CENTRAL SOLAR FOTOVOLTAICA DE PINHAL NOVO

ESTUDO DE IMPACTE AMBIENTAL

Aditamento

2. RESPOSTA AOS ELEMENTOS SOLICITADOS A 4 ABRIL 2018

Figura 1 – Extrato do Mapa Estratégico de Ruído da A12, indicador Lden

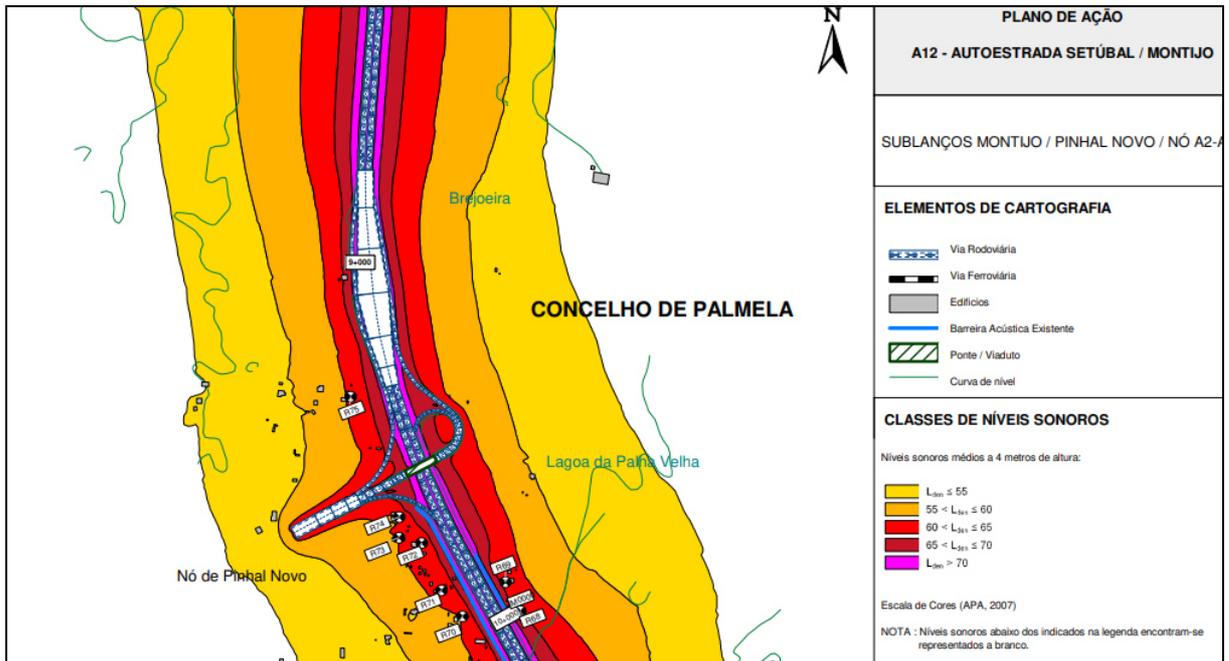
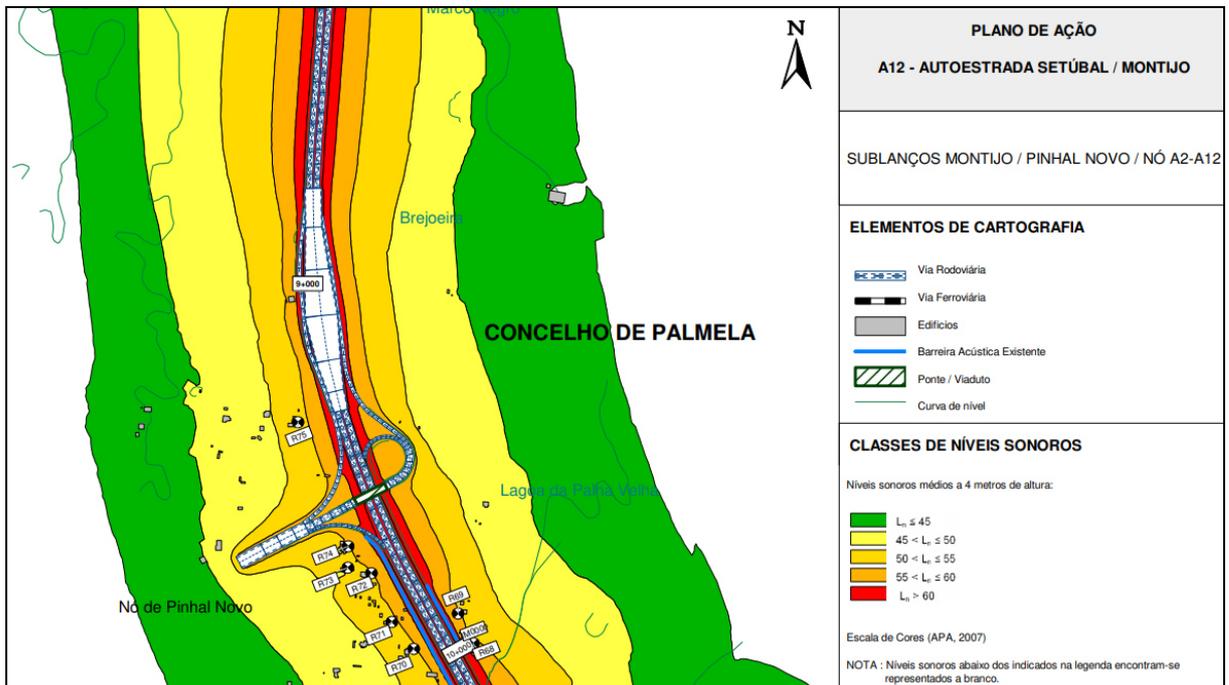
2.4.2 Justificar a diferença significativa (entre +5 a +3 dBA) de níveis sonoros registados em R2 face a R1 quando este está a 250m da A12 (principal fonte sonora referida) e o outro a 600m;

No caso concreto, o Ponto R2, em particular no período diurno [diferença de 5 dB(A)], apresenta maior influência do ruído devido à atividade agrícola circundante (expressores de rega e tratores nos campos) e por estar aproximadamente ao mesmo nível do solo que a A12, ainda que mais distante desta via que o Ponto R1,.

No caso do Ponto 1 a influência do ruído associado à atividade agrícola é menor (outro tipo de cultura na proximidade, sem rega), e a plataforma da A12, apesar de mais próxima, encontra-se a uma altura mais baixa que a envolvente, o que no caso se traduz num efeito barreira.

Nas figuras seguintes apresenta-se o extrato dos mapas estratégicos de ruído da A12, onde é possível verificar que a adequabilidade dos resultados, quer a variação espacial do ruído do respetivo tráfego (disponível em <http://apambiente.pt/>).

Figura 4 – Rede Ecológica Metropolitana do PROT AML

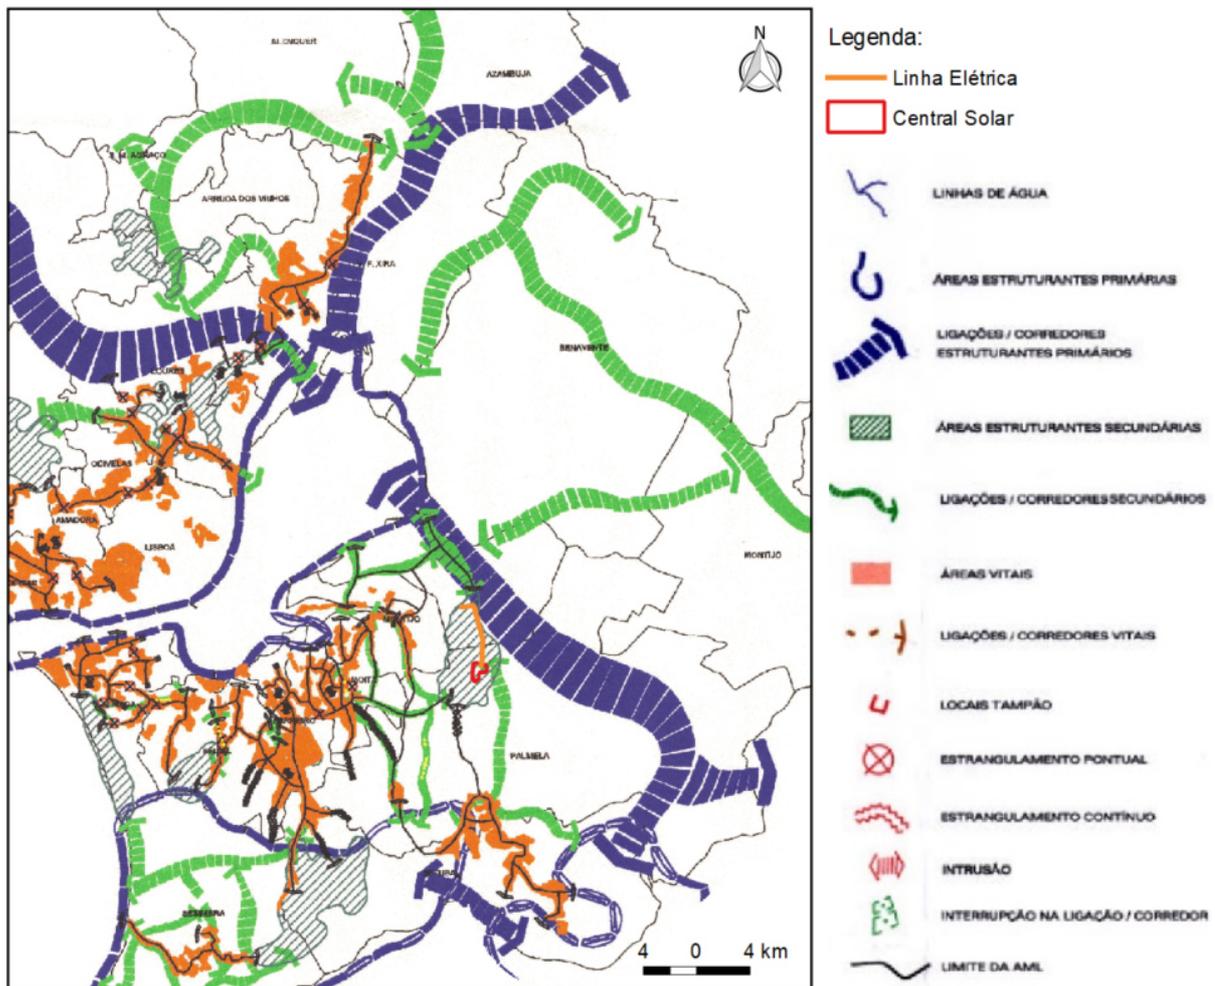
2.6.1 No âmbito do Plano Regional de Ordenamento do território da Área Metropolitana de Lisboa (PROTAML) instrumento que vincula as entidades públicas, efetuar o enquadramento do projeto face à Unidade Territorial (UT) abrangida (UT15), face à interferência com a Rede Ecológica Metropolitana (REM) - abrange Área Estruturante Secundária e confina com Corredor Estruturante Primário - e face ao disposto no Modelo Territorial para a Área a Estabilizar (Agroflorestal). Não obstante o PROTAML seja diretamente aplicável às atividades públicas e não aos particulares, não deixa, contudo, de se afirmar, como documento orientador da estratégia de desenvolvimento Regional;

No que se refere à rede secundária é possível verificar na figura seguinte, que a área de estudo se insere numa Área Estruturante Secundária, caracterizada por espaços ainda não predominantemente ocupados com edificações ou infraestruturas e que possuem interesse e biodiversidade ecológica.

Refere-se, neste âmbito, que o projeto da Central Solar, face aos valores naturais presentes na área de implantação, não configura um impacto significativo sobre estes espaços delimitados no PROT AML, dado que não interferem com matas, sendo a sua implantação prevista em terrenos exclusivamente agrícolas.

Anexo 4 – Localização, Plantas, Esquema e Ficha Técnica da Fossa Estanque

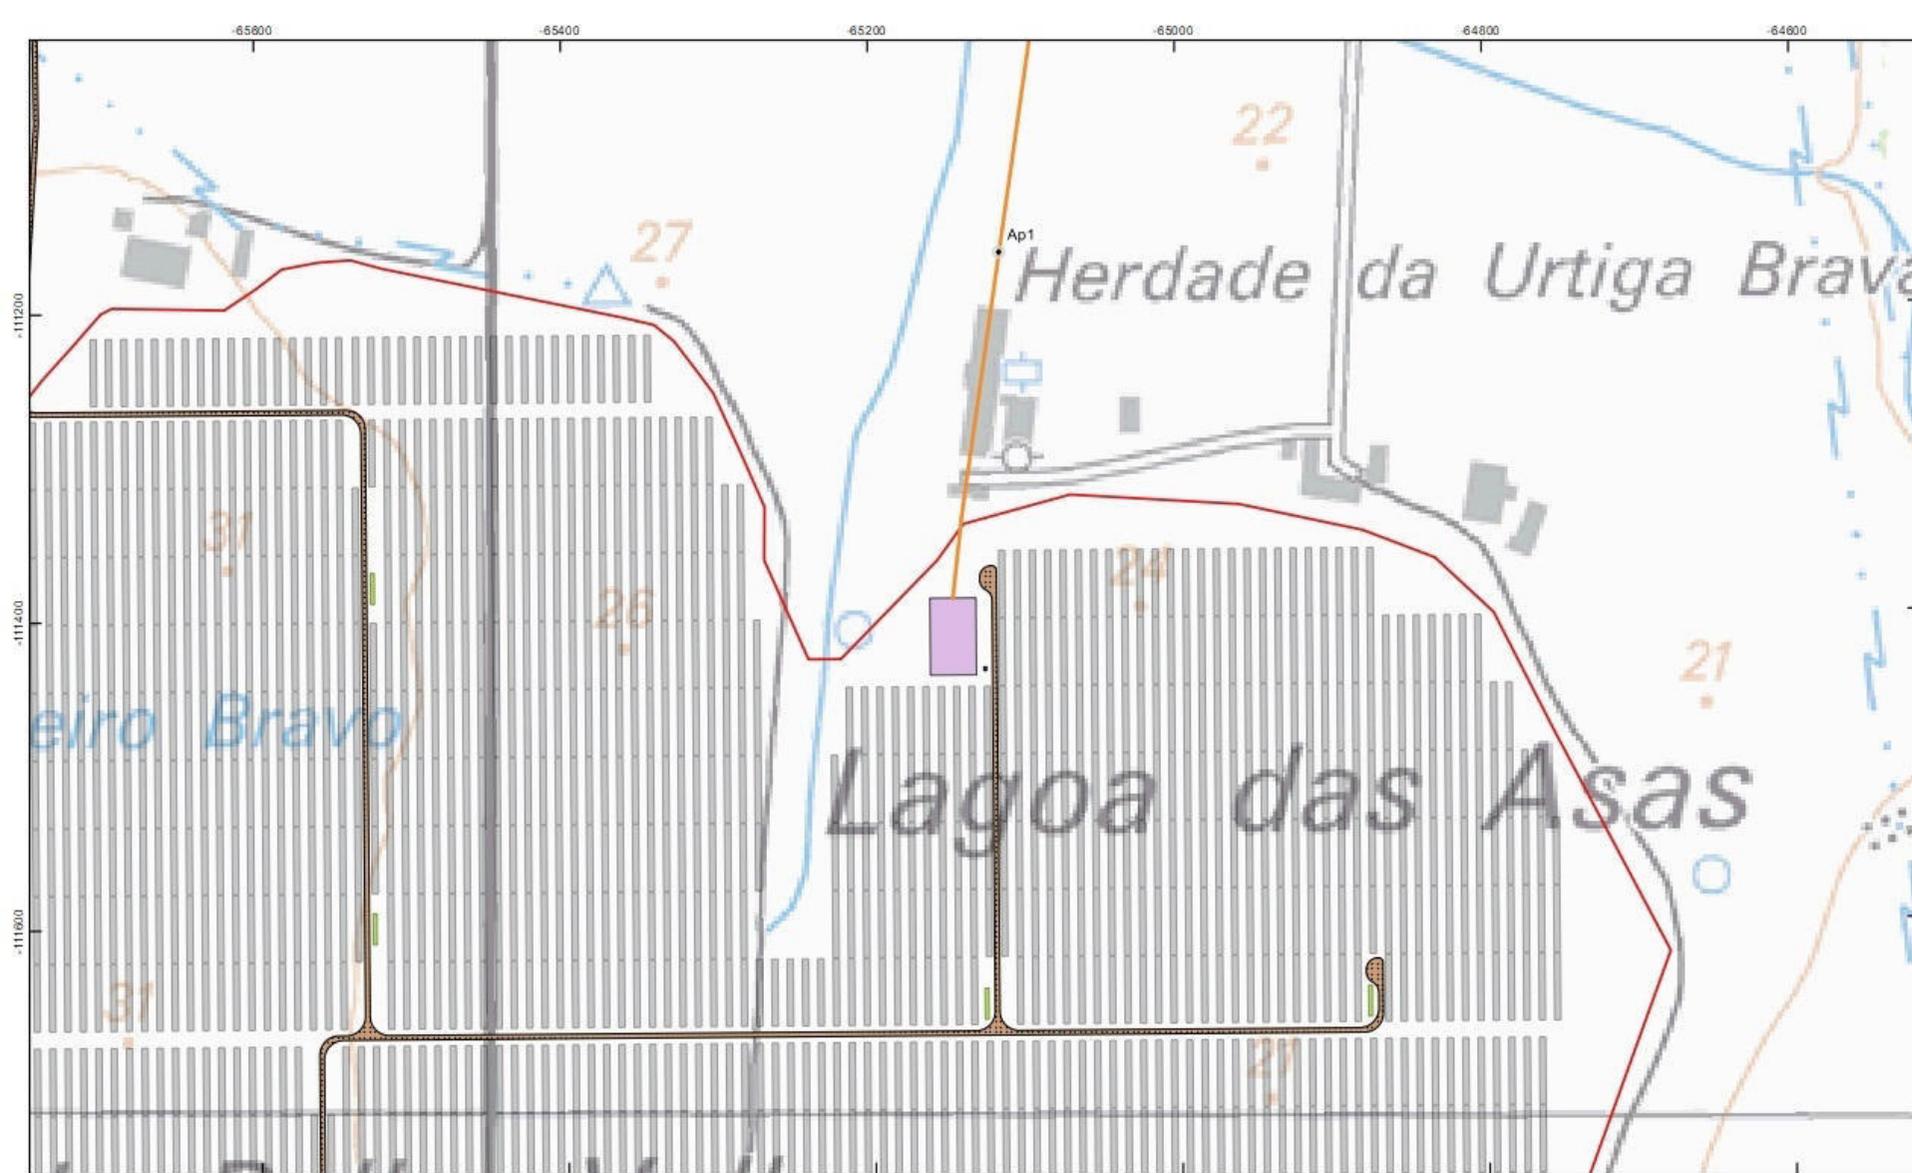
2.2.2 Apresentar localização, na Carta Militar, da fossa estanque associada ao Edifício do Comando. Indicar as suas dimensões e apresentar a respetiva planta;

Será utilizada uma fossa séptica estanque tipo ECODEPUR, modelo FS VT5.0, com capacidade de 5.000l e dimensões: C=2,36 m; A=1,87 m; L=1,86 m.

A fossa será localizada em local com as coordenadas X,Y: -65127.5431; -111434.7096.

No **Anexo 4** apresenta-se a localização da fossa estanque sobre a Carta Militar 1:25.000, bem como Plantas, Esquema e Ficha Técnica. A Fossa encontra-se também representada no **Desenho A1.1 e Desenho A1.2**.

Desenho A1.1 - Planta de Implantação do Projeto da Central Solar

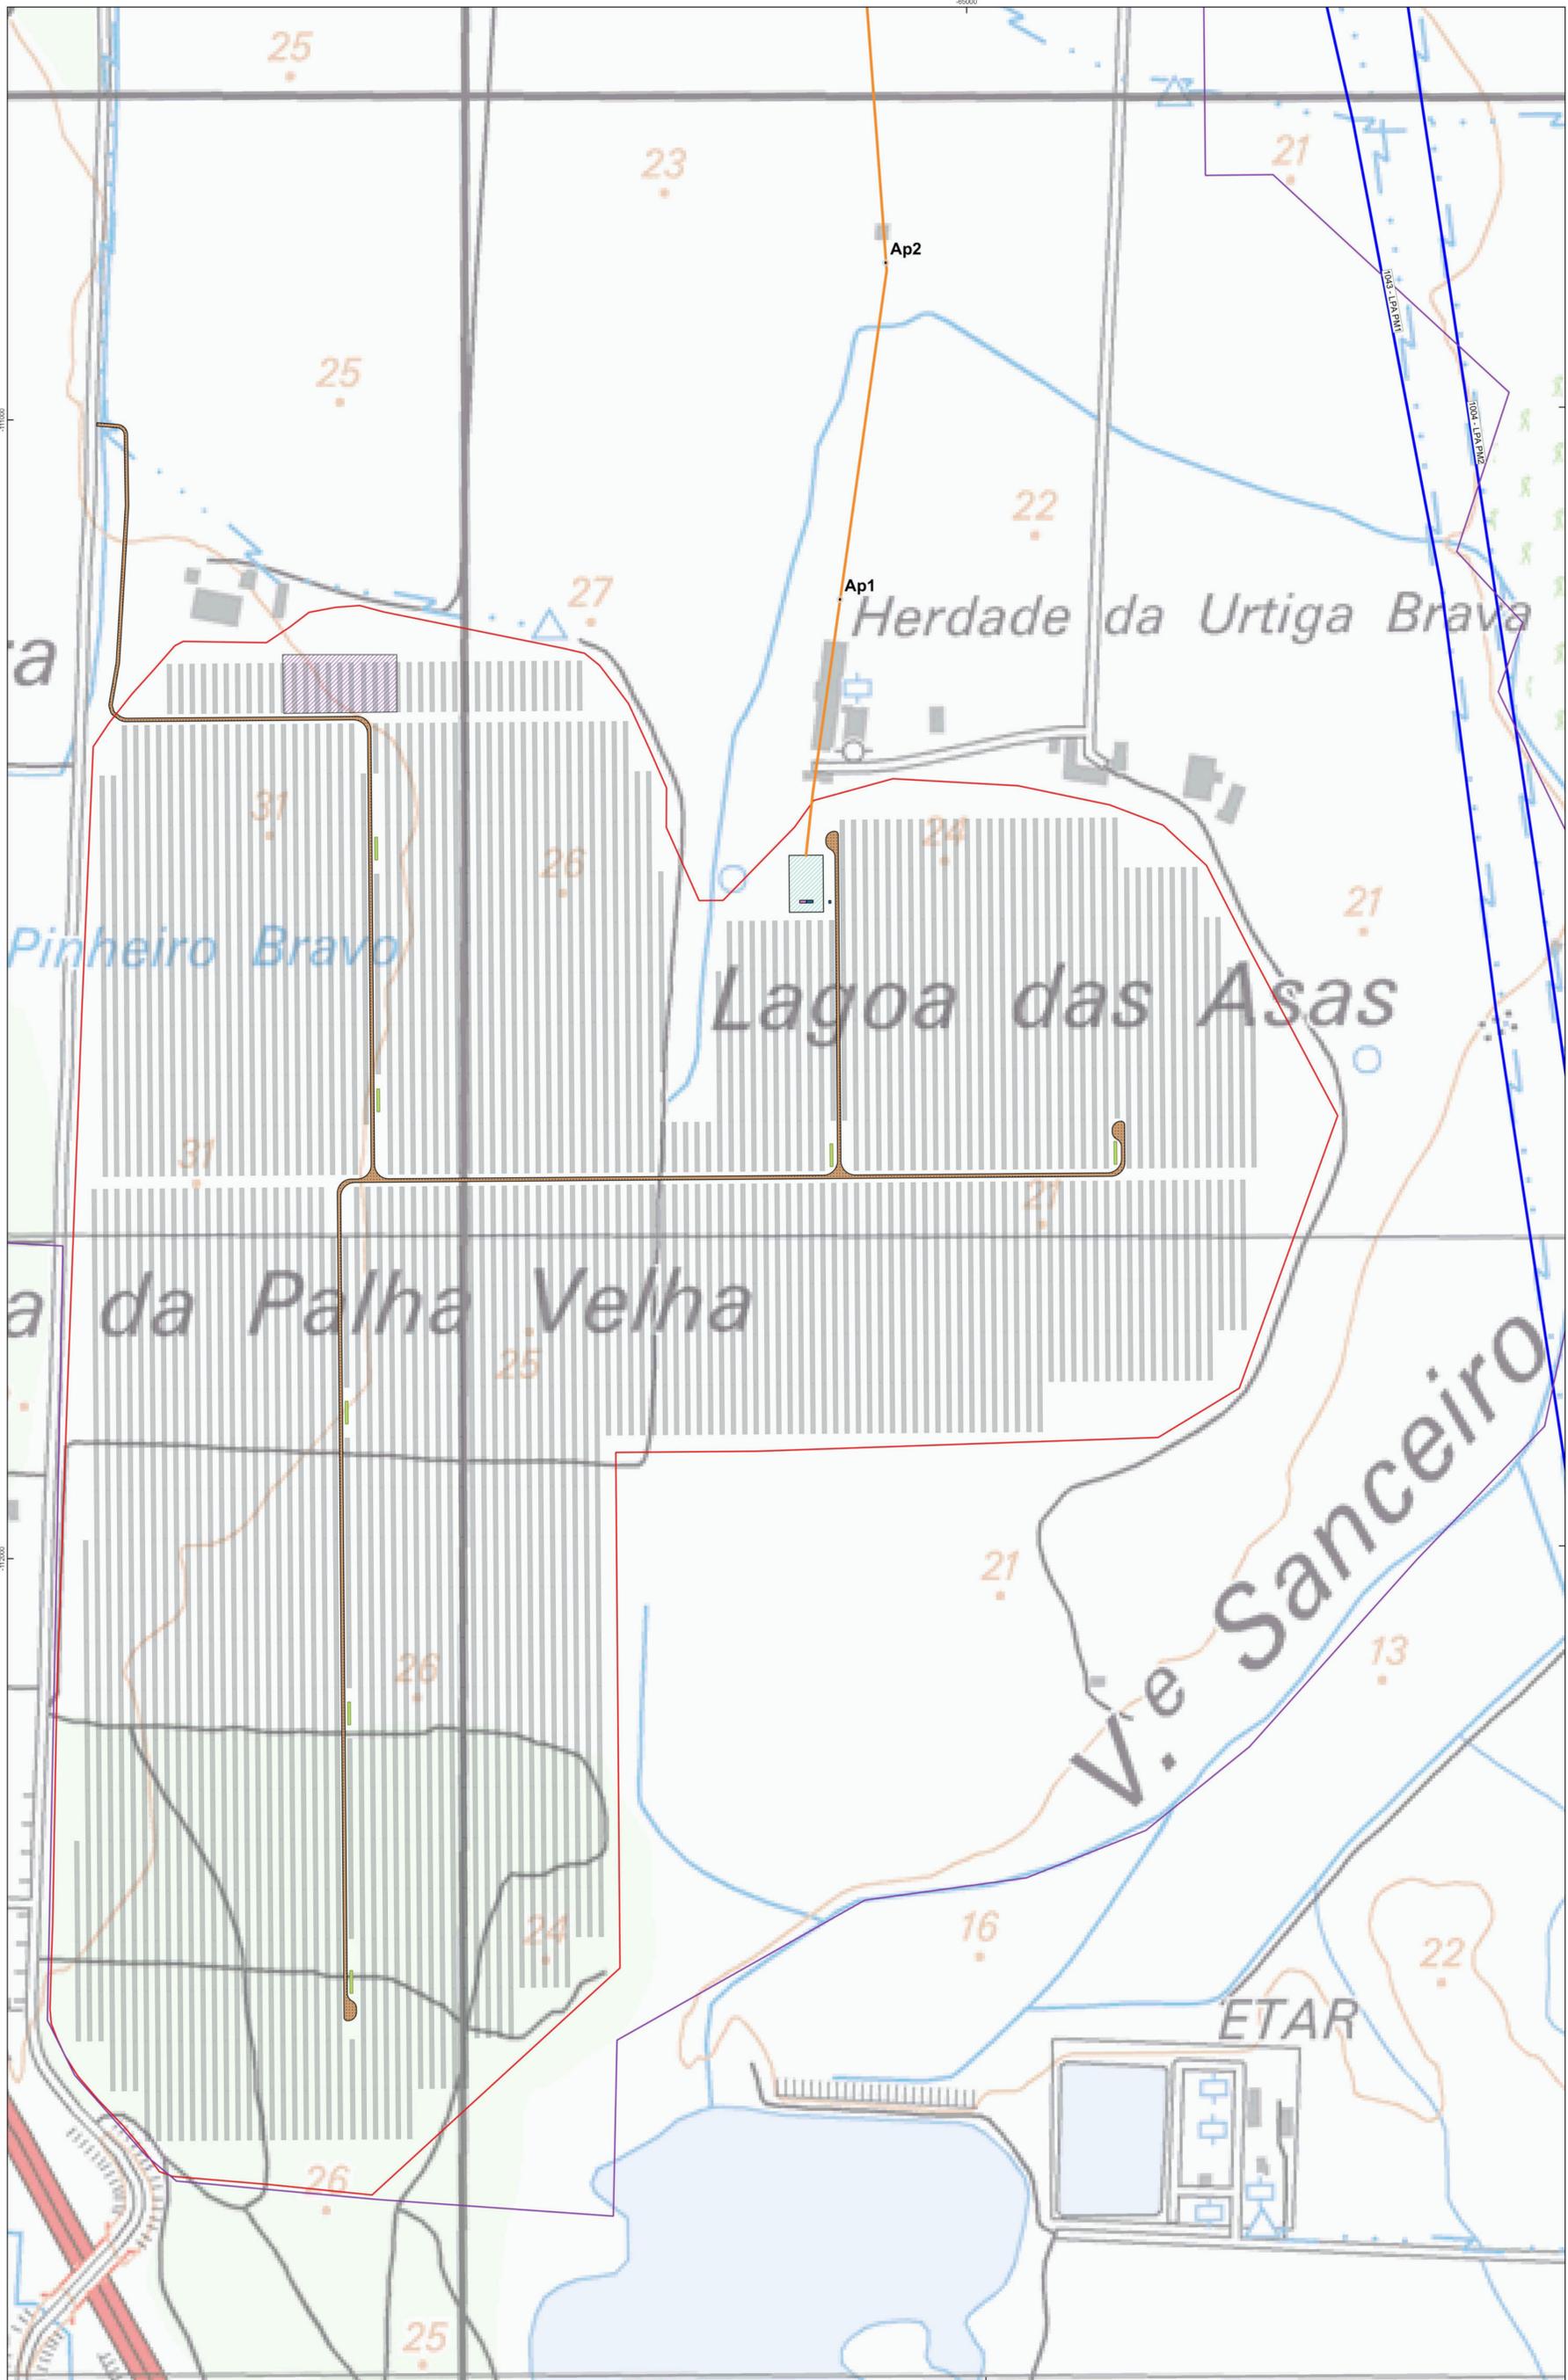
1.1 Apresentar cartografia com localização exata de todo o equipamento a instalar, incluindo os inversores, bem como de Linhas elétricas existentes e a sua designação;

- **Desenho A1.1** – Planta de Implantação da Central Solar (1:3.500), tendo como base imagem aérea, onde se apresenta a localização exata de todo o equipamento a instalar, incluindo: os Módulos fotovoltaicos, a Vedação perimetral, os Postos de Transformação (PT), cada um dos quais constituídos por dois inversores e dois transformadores; a Subestação interna, o Armazém e o Centro de Controlo (cada um dos quais correspondendo a um contentor pré fabricado de 20 pés); a Fossa Séptica que receberá o efluente do WC do Centro de Controlo e a localização prevista para o Estaleiro;
